## Bilag 15 Ny supplerende høring

### Vedr.: Tillæg 1 til Lokalplan Nuuks Plads Metrostationsplads

### FORESLÅEDE ÆNDRINGER SOM ER I SUPPLERENDE HØRING 2022

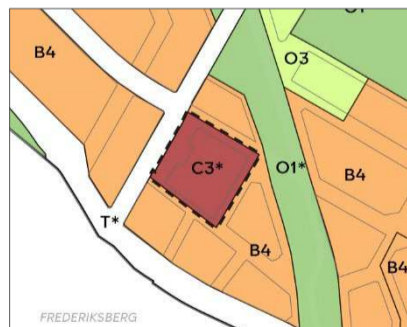
Forvaltningen er blevet opmærksom på, at der er en uoverensstemmelse med afgrænsningen af lokalplanområdet og kommuneplanens rammeområde, hvorfor afgrænsningen af lokalplanområdet justeres, så det svarer til rammeområdet.

Det betyder, at en del af vejarealet i Hiort Lorezens Gade og i Florsgade udtages fra lokalplanområdet. Det har ikke nogen indholdsmæssige konsekvenser.

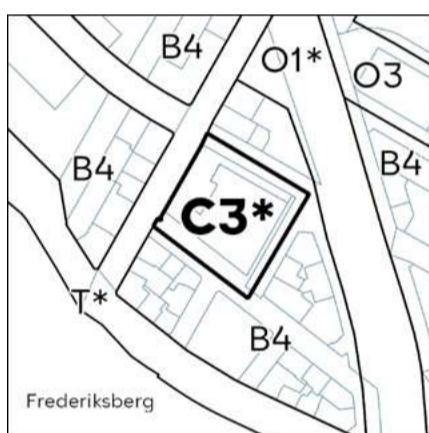
- Afsnittet 'Bilparkering', s. 6  
På Borgerrepræsentationens møde den 8. oktober 2020 blev vedtaget en 0-parkeringsnorm for lokalplanen. Forvaltningen benytter sig af særlig bemærkning 6 for bilparkering i Kommuneplan 2019, til at fastsætte en 0-norm for bilparkering. **Jf. forslag til kommuneplantillæg fastsættes en 0-parkeringsnorm for området.** Forvaltningen skal dermed kun vurdere behovet for afsætningspladser og handicapparkering. For ungdomsboliger, boliger og kontorer, vurderes afsætningsbehovet at dreje sig om gæster eller besøgende, og at dette behov vil være meget begrænset. For restauranter vurderes afsætningsbehovet at dreje sig om gæster, specielt til restauranter, som fx vil ankomme i taxi. En taxi kan også holde og vente på gæster. For butikker vurderes det, at der sjældent vil være behov for afsætning, da handlende i høj grad vil ankomme på cykel, til fods eller med metro. Afsætningsbehovet for de enkelte funktioner vurderes ikke at optræde samtidig. Restauranter vil primært medføre et behov om aftenen, mens boliger og kontorer primært vil medføre et behov om dagen. Butikkerne kan have et behov over hele dagen. Da selve afsætningen kun tager op til tre minutter, er sandsynligheden lille for, at der vil ske flere samtidige afsætninger.

**Det vurderes, at afsætningspladser i en parkeringskælder ikke vil blive benyttet.** Samlet set vurderes det derfor, at det lokale vejnet vil kunne håndtere det mindre afsætningsbehov. **Afsætningspladserne bør placeres på terræn, da det vurderes, at pladserne ikke vil blive benyttet, hvis de er placeret i en parkeringskælder.** Dermed kræves ingen bilparkering i lokalplanen, da området ligger stationsnært, idet der dog afsættes plads til én handicap-parkeringsplads inde på den private ejendom med overkørsel fra Florsgade jf. tegning 3.

**I lokalplanen kræves der anlagt én handicap-parkeringsplads inde på den private ejendom med overkørsel fra Florsgade, jf. tegning 3.** Der nedlægges 12 parkeringspladser på offentlig vej i Florsgade og Hiort Lorenzens Gade for at muliggøre **vejbetjening-i form af en overkørsel** nye overkørsler til parkeringskælder og adgang for varelevering og til skraldebil for erhvervsaffald.

- § 5, stk. 1. Bilparkering  
"Parkeringen fastsættes til 1 **handicap**-parkeringsplads, der skal etableres på terræn med overkørsel fra Florsgade, jf. tegning 3.

#### § 5, stk. 2 Cykelparkering

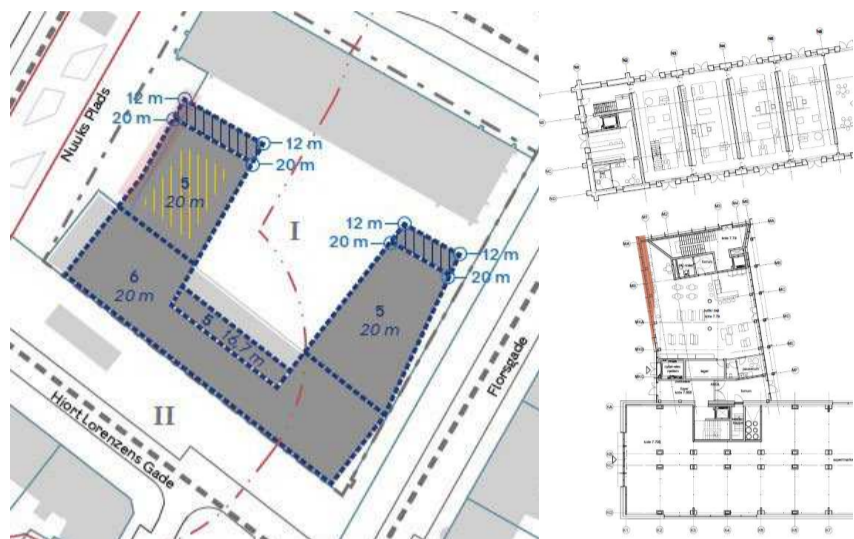
I det offentliggjorte forslag var muliggjort 20 % cykelparkering på terræn og 80 % cykelparkering i konstruktion.

Ved behandlingen af den endelige vedtagelse af lokalplantillægget i BR den 4. november 2021 foreslog forvaltningen, at en del af cyklerne i konstruktion skulle placeres i stueetagen med adgang fra Hiort Lorentzens Gade tæt ved indgang til supermarked i kælder i Koppels magasinbygning. Det er dog ikke længere muligt, da bygherre ønsker at anvende stueetagen til supermarked fremfor placeringen i kælderen.

Den oprindelige formulering med 20 % på terræn og 80 % i konstruktion foreslås derfor uændret, idet det dog foreslås, at bestemmelsen sprogligt præciseres.

- § 5, stk. 2. Cykelparkering  
"....80 % af cykelparkering skal etableres i konstruktion/overdækket. 20 % på terræn"

Udvidelse af byggefelt vist på lokalplante (med rød markering) og udsnit med rød markering.

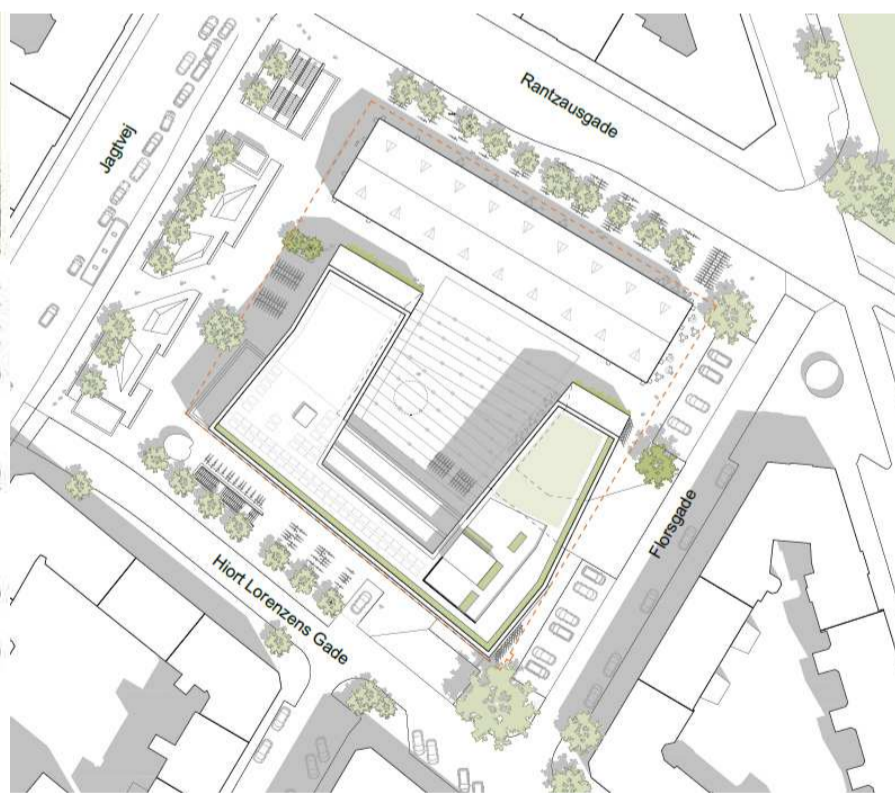
Bygherre ønsker en forøgelse af byggefeltet på 85 cm mod metrostationspladsen mhp. at kunne udnytte den fulde byggeret. Projektet har tabt areal, idet 2. etage i Koppels magasinbygning er delvist udgået for at frembringe et dobbelthøjt rum til supermarkedet.

Forvaltningen foreslår, at byggefeltet justeres, så byggeretten kan udnyttes. Forvaltningen vurderer, at den forøgede bredde på 85 cm ikke har nogen væsentlig betydning for oplevelsen af bebyggelsens omfang.

- Lokalplantninger:  
Lokalplantninger 5b - Omfang  
-Byggefeltet justeres. Konsekvensrettes på alle øvrige lokalplantninger.
- Redegørelsen:  
-Situationsplan udskiftes  
-Snit (se nedenfor) samt visualisering fra Jagtvej justeres (se før/efter under § 7 Bebyggelsens ydre fremtræden).

FACADE MOD HIORT LORENZENS GADE  
FØR - MED VINDUER PLACERET ASYMMETRISK

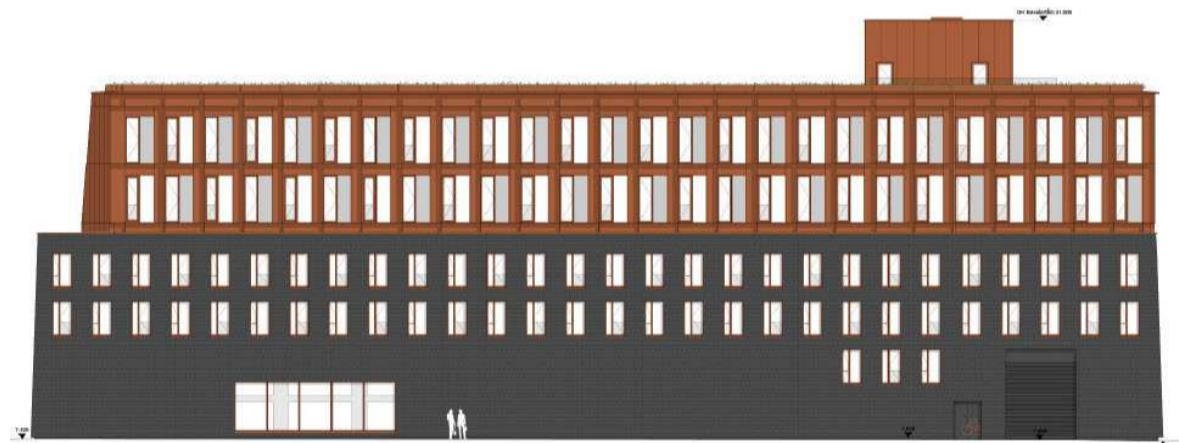
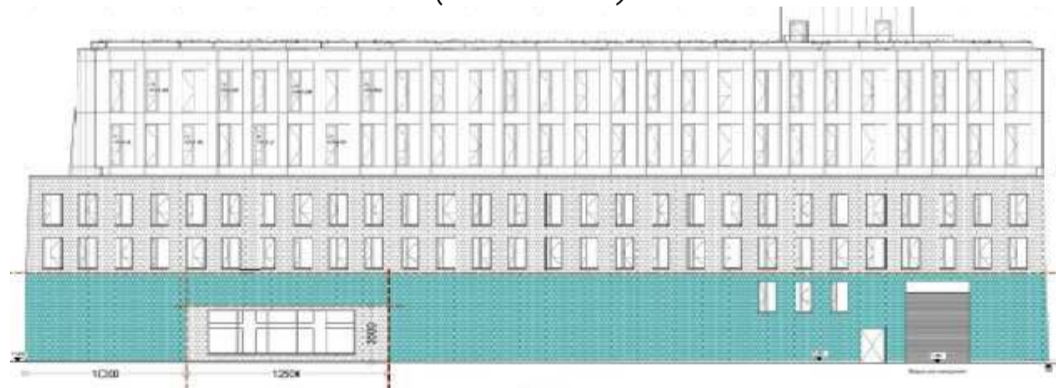
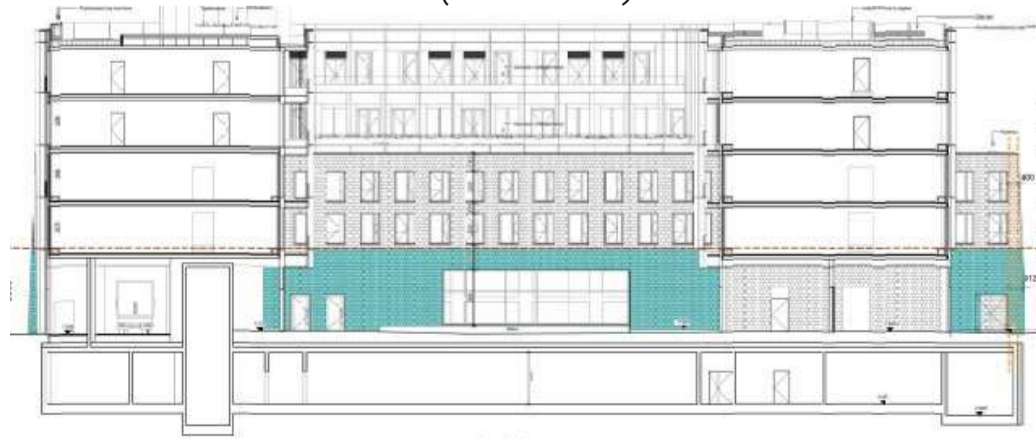
Bygherre ønsker at placere supermarked i stueetagen af Koppels magasinbygning i 1. (stueetage) og 2 etage i stedet for kontorer. Supermarked var tidligere placeret i kælderen. Derfor ønskes en række ændringer af facadebestemmelserne for at muliggøre dette. Bygherre har også en række ønsker til justering af facaderne, så de fremstår mere rolige og mere i overensstemmelse med bevaringsværdierne.

- At der muliggøres et større vinduesfelt mod Hiort Lorentzens Gade, så facader fremstår mere åbne mod byen, fremfor mindre vinduer og et porthul til cykelparkering. Facader vil fremstå med mere skifer og i overensstemmelse med bevaringsværdierne.
- At øvrige vinduer til boligerne (primært 3- og 4. etage) ikke opsættes asymmetrisk, men over hinanden, så facaderne fremstår mere rolige.
- At muligheden for at etablere facaden som 'åben klink' og i moduler frafaldes, da facaderne ønskes som en sammenhængende facade og dermed mere i overensstemmelse med bevaringsværdierne.

f) Eksisterende facadebeklædning i naturskiferplader skal ved reovering genopsættes på klink enten som en sammenhængende facadebeklædning eller som beklædning, der kan opsættes i moduler. Langs facade e og g skal moduler være på min 1,7 m i bredden og langs facade f og h på min 2,1 m i bredden. Højden på moduler skal min. svare til etagehøjden. Lodrette spor af profiler skal enten være placeret ensartet over hinanden eller ensartet forskudt. **Facaderne f og h skal fremstå med en stor grad af skiferbeklædning i 1. etage (stueetage) og 2. etage og med følgende grad af skifer (graden måles hver facade for sig og fra terræn til en højde på 5,5 m) i facaden. For facade f skal min. 70% af facaden være i skifer. For facade h skal min. 60% af facaden være i skifer.**

### GAVL MOD FLORSGADE . FORESLÅET I HØRING JUNI 2021 (TV) NYT FORSLAG (TH)

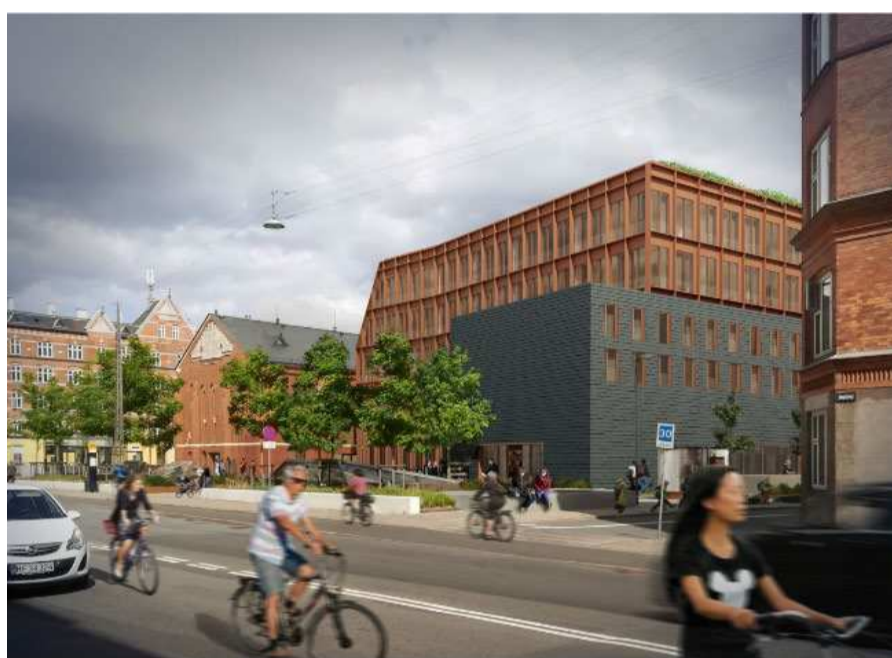
Ved behandlingen af den endelige vedtagelse af lokalplantillægget i BR den 4. november 2021 foreslog forvaltningen, at der skabes en mere lukket facade/gavl med et samlet større vinduesfelt fremfor flere små mod Florsgade. Herved fremhæves Koppel-bygningens arkitektoniske kvaliteter og fremhæver bygningens massivitet.

Ved detaljering af projektet ønskes fortsat et udtryk med en lukket gavl. Men fremfor et hul pr. etage som foreslået i den supplerende høring ønskes et udtryk med to vinduer pr. etage, der svarer til facadeudtrykket på langsiderne.

Forvaltningen er enig i, at de foreslåede ændringer skaber et mere roligt og harmonisk udtryk i overensstemmelse med bevaringsværdierne.

j) Vinduer kan være maks. én etage i højden. I bredden kan langs facade e laves ét hul til vinduer og døre i stueetagen på maks. fire modulfag og maks. 8 m. Langs facade f og g kan huller til vinduer, døre og franske altaner være maks. 1,16 m i bredden. **I facaden for 1. etage (stueetage) og 2. etage kan laves ét hul til ét stort vindue, der maks. kan være 12,5 m i bredden og 3,5 m i højden over terræn, og som skal være placeret min. 10 m fra hjørne.** Langs facade g kan huller til vinduer, døre og franske altaner være maks. 0,9 m i bredden. kan der kun laves huller til vinduer i 3. og 4. etage. Langs facade h kan huller til vinduer, døre og franske altaner være maks. 1,26 m i bredden. I facaden for 1. etage (stueetage) og 2. etage kan mod byrum laves ét hul til ét stort vindue, der maks. kan være 13,5 m i bredden. Indgangspartier, **døre til elevatorer og flugtveje** i stueetagen kan markeres med en øget bredde på **0,3 0,6 m**. Langs facade h kan der mod facadestykket mod metroforpladsen laves et større hul i stueetagen på maks. 4 m i bredden, der skal være trukket min. 1,6 m væk fra hjørnet.

k) Huller til vinduer og døre skal fremstå som individuelle murhuller og vinduer og døre skal være trukket tilbage fra facaden. **Huller til vinduer og døre skal være placeret min. 0,6 m fra markerede hjørner.** Vinduer og døre langs facade f, g og h skal have samme bredde hver facade for sig og placeres over hinanden asymmetrisk og forskudt, så der ikke skabes en taktfast, lodret, søjlevirkning. Der skal være min. **0,7 m 0,9 m** mellem vinduer og døre i bredden langs facade e og g min. 0,9 m langs facade f og h og min **0,4 m mellem vinduer og døre i bredden langs facade g.** Hvis der helt eller delvist hver facade for sig anvendes en opsætning af skifer med huller mellem pladerne, jf. pkt. f, skal arealet til vindues- og dørhuller tilsvarende reduceres. Der kan derudover i stueetagen langs facade f og h indsættes portlåger til varelevering og affald. **Døre og portlåger i 1 etage (stueetagen) skal min. være placeret 0,9 m fra markerede hjørner.** Portlåger skal udføres med lukket beklædning i metal eller

#### Skiltning

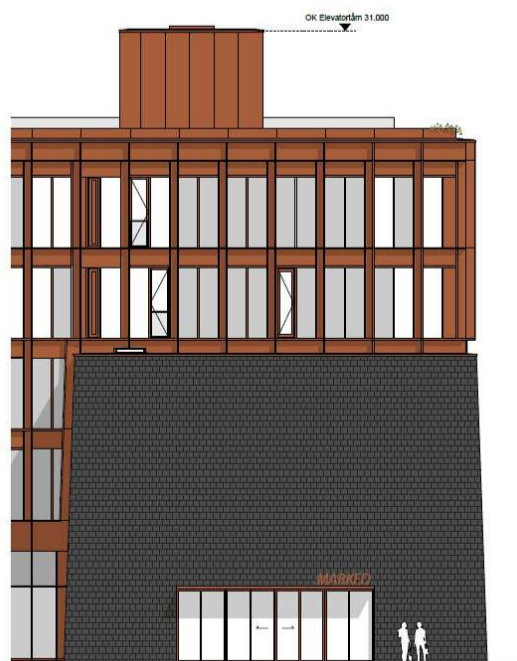
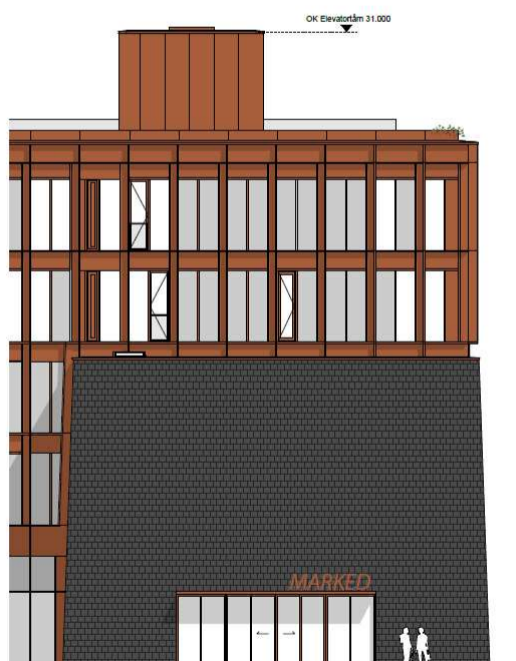
Bygherre ønsker, at det muliggøres, at højde på skilt til supermarked kan øges fra 40 cm til 60 cm, og at farven også kan være rødbrun.

Forvaltningen vurderer, at skiltet med fordel kan gøres større, så der skabes større synlighed for butikken, og at den rødbrune farve er i overensstemmelse med bygningens bevaringsværdier. Det præciseres, at skiltet maks. kan placeres 20 cm over indgangspartiet, så den massive skiferflade fremstår uden skiltning.

- § 7, stk. 1 l) Bevaringsværdig bebyggelse  
'...Endvidere muliggøres, at der kan placeres et skilt langs facade e over indgangspartiet. Skiltet kan maks. være placeret 20 cm over indgangspartiet og, med en maks. have en højde på 40 60 cm i indgangspartiets længde og i farverne hvid og rødbrun, og jf. ovenfor fsv. udformning og efter Teknik- og Miljøudvalgets godkendelse.

###### Gavle/facader i nybyggeri mod Nyrops arkiv

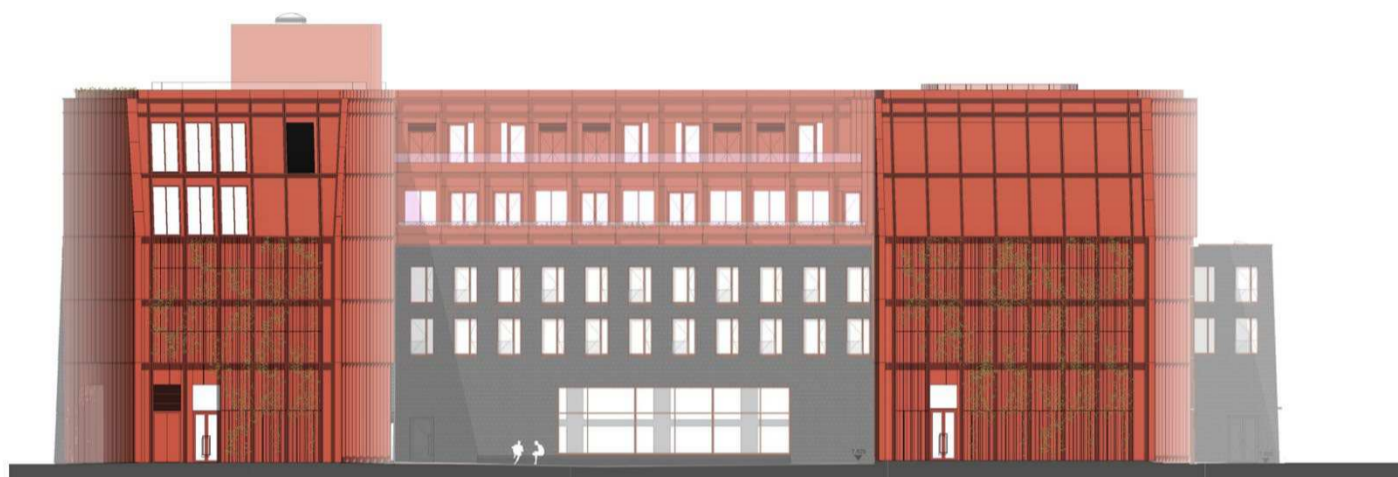
Ved behandlingen af den endelige vedtagelse af lokalplantillægget i BR den 4. november 2021 foreslog forvaltningen, at der skabes mere lukkede facader i gavle/facader mod Nyrops arkiv, så tværlængerne er mindre dominerende og der kommer mindre lys ud fra facaderne.

Ved detaljering af projektet ønskes fortsat et udtryk med mere lukkede gavle, og at kravet om at der skal være vinduer gøres til en mulighed fremfor et krav. Samtidig ønskes præciseret, at der kun stilles krav om facadebeplantning på den lodrette del af facade, da det ikke er muligt at drifte den skrå facade.

- § 7, stk. 2. Facader  
\_f) "Facade c og det på tegning 5b skraverede felt skal behandles som facader og **kan** have vinduer og **skal have** facadebeplantning **på den lodrette del af facaden...**"
